**Réponses du Coordonnateur de la fiabilité  
à la demande de renseignements no 1  
de la Régie de l'énergie  
(« Régie »)**

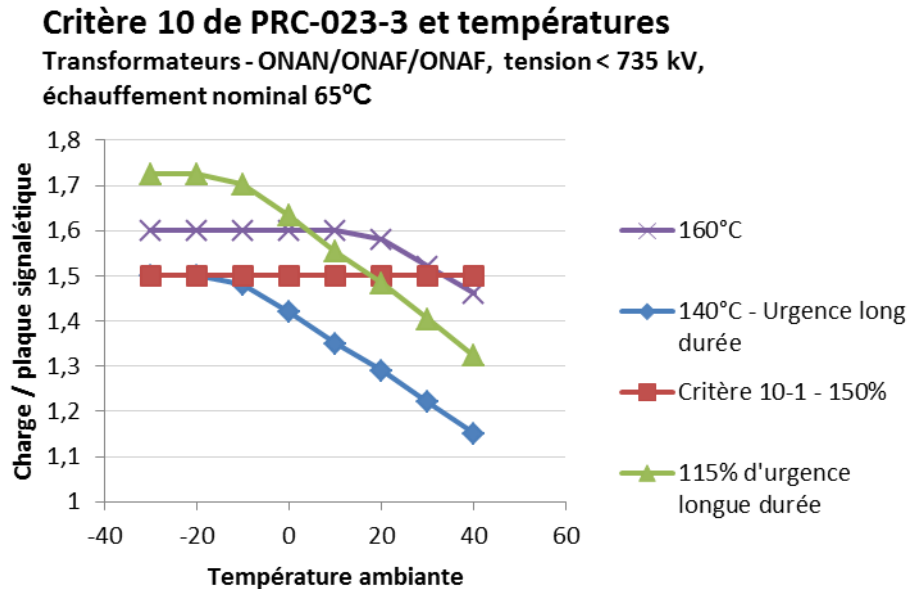
Voici un graphique reproduit à partir de données du Guide de Surcharge<sup>10</sup> avec le critère 10-1 et 115% du facteur d'urgence:

La plage de température pour l'exploitation des transformateurs au Québec est plus large que pour les juridictions voisines. La courbe de 115% dépasse le 150% du critère 10-1 pour les températures inférieures à 20°C. Pour les températures ambiantes inférieures à 4°C, la courbe de 115% permet des températures au-delà de 160°C. De plus, le graphique montre également que l'écart entre les courbes de 140°C et 160°C augmente avec la température ambiante. Le 15% de surcharge additionnelle (du 115%) représente un risque plus grand et un dommage plus important dans les températures basses que les températures hautes.

**Réglage à 115% du facteur d'urgence**

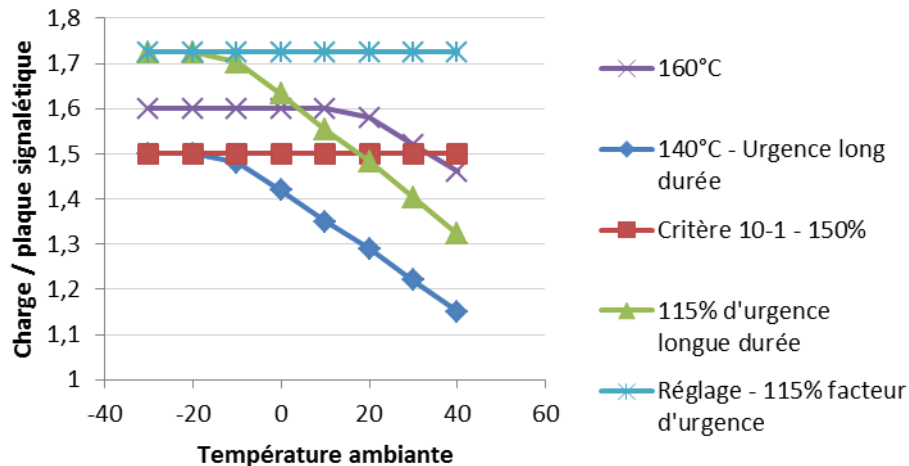
19  
20 **Le facteur d'urgence, le plus grand facteur de charge établi pendant les**  
21 **conditions d'urgence de longue durée lors de la perte d'un ou de plusieurs**  
22 **transformateurs est 1,73. Le graphique suivant illustre ce choix de réglage**  
23 **pour les protections.**
